**CONSULTAS SOBRE LICITACIÓN N° 7/2022
PISCINA DE CALENTAMIENTO CAMPUS DE MALDONADO**

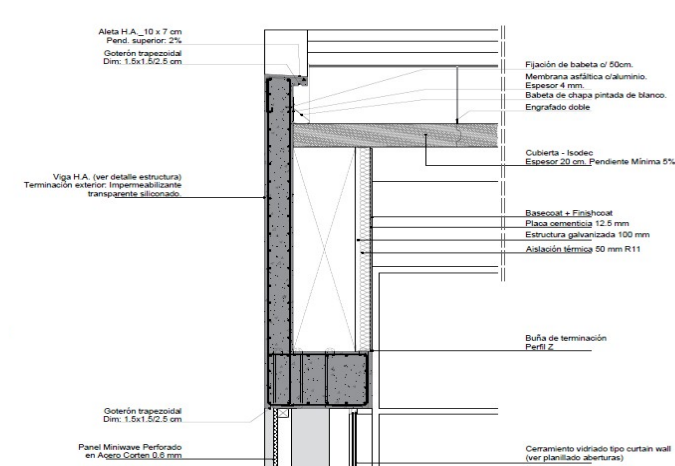
9-El medio tabique con placa cementicia es en la totalidad del alto o únicamente en el ultimo nivel como se ve en el detalle:

Si, es en la totalidad de la altura. Es el tipo ME01, se indica en la planta y se detalla en planilla de muros.
